Rapport de l'Inspection des installations classées

Visite d'inspection du 24/06/2025

SPBI

Route de la Roche-sur-Yon
BP 529
85500 Les Herbiers

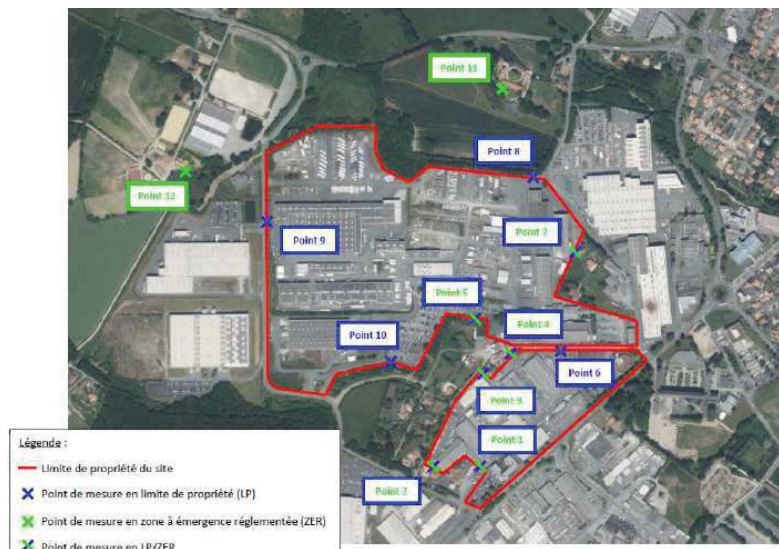
Les mesures étaient programmées la veille de l'inspection, mais elles n'ont pu être effectuées en raison des conditions météorologiques. Lors de l'inspection sur le terrain, la réalisation de travaux d'insonorisation d'équipements bruyants, notamment des ventilateurs de cyclones) a été constatée.

Toutefois, après examen du rapport des mesures des niveaux sonores et des émergences effectuées en 2017, il s'avère que les points de mesure retenus pour l'émergence ne respectent pas les dispositions de l'arrêté et ce choix s'avère pénalisant. En effet, ces points ont été choisis en limite du site alors que, pour les installations existantes, l'arrêté prescrit que les mesures doivent être effectuées "*dans les zones émergences réglementées situées à plus de 200 mètres de la limite de propriété concernée*". Il ne peut donc pas être établi, sur la base de ce rapport, que le site est non-conforme vis-à-vis des émergences réglementaires. La campagne programmée cette année devra donc tenir compte de ces dispositions.

Le constat est cependant maintenu en susceptible de suites en raison d'une non-conformité, non pas en ZER mais au point n°6, en limite de propriété, vis-à-vis des niveaux sonores. Le choix de ce point pose toutefois question sur le caractère représentatif des niveaux en limite de propriété

(point situé près de la voie publique qui "coupe" le site en deux).

- la levée de l'écart concernant le point de mesure 6, constaté lors de la campagne précédente
- de nouveaux écarts au niveau des points 7 (niveau sonore) et 12 (émergence), en période nocturne :

Concernant le point 7, l'exploitant a indiqué avoir identifié un bruit anormal au niveau de la courroie d'un ventilateur. Cette courroie a, depuis, été remplacée. Le retour à la conformité devra être confirmé lors de la prochaine campagne de mesures, à réaliser par anticipation dans un délai maximal d'un an.

Selon le rapport de mesures, la non-conformité au point 12 peut être causée par l'activité d'autres entreprises de la zone d'activité. Toutefois, les émissions des autres sites industriels sont comprises dans le bruit ambiant et dans le bruit résiduel. Si le bruit résiduel est représentatif, ces émissions ne doivent donc pas avoir d'influence sur le calcul de l'émergence. Dans le cadre des prochaines campagnes de mesures, il conviendra de mesurer le bruit résiduel dans des conditions représentatives, permettant de s'affranchir de l'influence des sites industriels voisins dans le calcul de l'émergence.

Type de suites proposées : Avec suites

Proposition de suites : Demande d'action corrective

Proposition de délais : 12 mois
